Athugasemdir vegna deiliskipulagsbreytinga er varðar svokallað skátasvæði innan Árborgar.

Mál nr. 1336/2025 á vef skipulagsstofnunar.

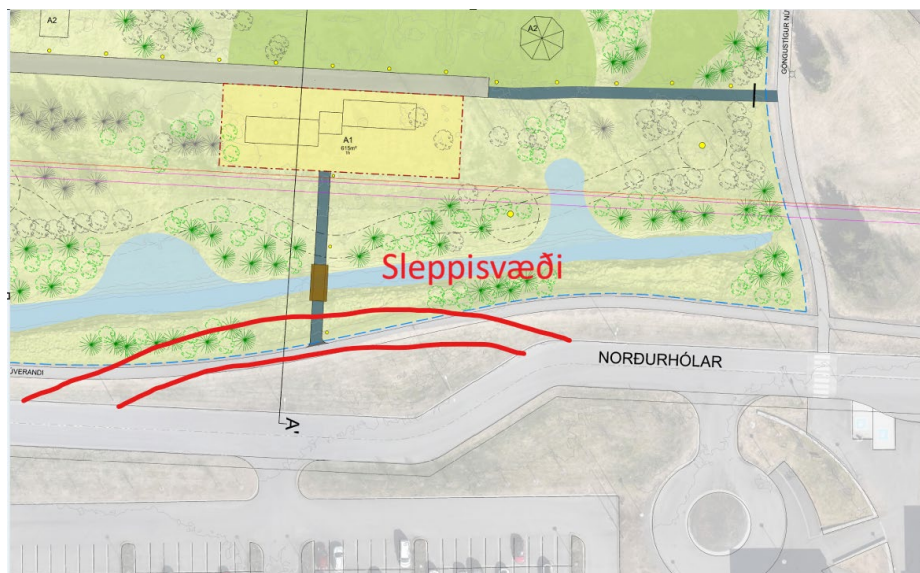
8. Í grein 4.4 er fjallað um smáhýsi sem reisa á í tengslum við útimenningu bæði skáta og skóla. Hugmyndin og stefnan í kringum smáhýsin er góð en þó eru þarna hlutir sem undirritaður hefur áhyggjur af. Tvö af fyrirhuguðum smáhýsum verða að teljast staðsett afar nálægt bakgörðum Lóurima. Með hliðsjón af því að ráðgert er að reisa fjögur smáhýsi hlýtur að vera gert ráð fyrir töluverðri notkun á umræddum húsum. Sé það raunin hlýtur skipulagning á umræddum húsum að geta talist til mikilla og verulegra breytinga og truflunar fyrir hluta íbúa Lóurima, sér í lagi þar sem þau hús sem nálægast bakgörðum eru.

Þetta er verulegt umhugsunarefni. Það má sjá á skýringaruppdrætti að ráðgert er að setja upp jarðvegsmön á núverandi grasstíg sem liggur á milli bakgarða Lóurima og umrædds svæðis og er það til að minnka áhrif af starfseminni innan svæðisins fyrir íbúa Lóurima og þar með bætt á þær vogaskálir að gert sé ráð fyrir töluverðri truflun af starfseminni við íbúa, annars þyrfti líklega ekki að fara í slíkar mótvægisáðgerðir. Það vekur þó athygli að samkvæmt uppdrætti er eingöngu gert ráð fyrir jarðvegsmön á um það bil helming grasstígsins en ekki alla leið, þrátt fyrir að grillhús og bílastæði séu á þeim hluta sem ekki er skipulögð jarðvegsmön. Nú er undirritaður ekki endilega að kalla eftir jarðvegsmön alla leið heldur er frekar að kalla eftir upplýsingum um forsendur þessa uppdráttar og skipulags. Eins og í upphafi þessa bréfs kom fram að þá hefur engin kynning farið fram og því ekki verið hægt að spyrja neinna spurninga eða koma vangaveltum á framfæri. Ekki hefur verið gerð nein spá um notkun á svæðinu, umferð fólks og bíla eða áhrif af starfseminni á nágrenni og nágretta. Að mati undirritaðs vantar mikið upp á undirbúningsvinnuna.

- Færa umrædd grillhús fjær lóðum Lóurima þar sem að augljóst er að gert sé ráð fyrir mikilli notkun á þeim og mikil hættu á að þetta valdi verulegu ónæði.
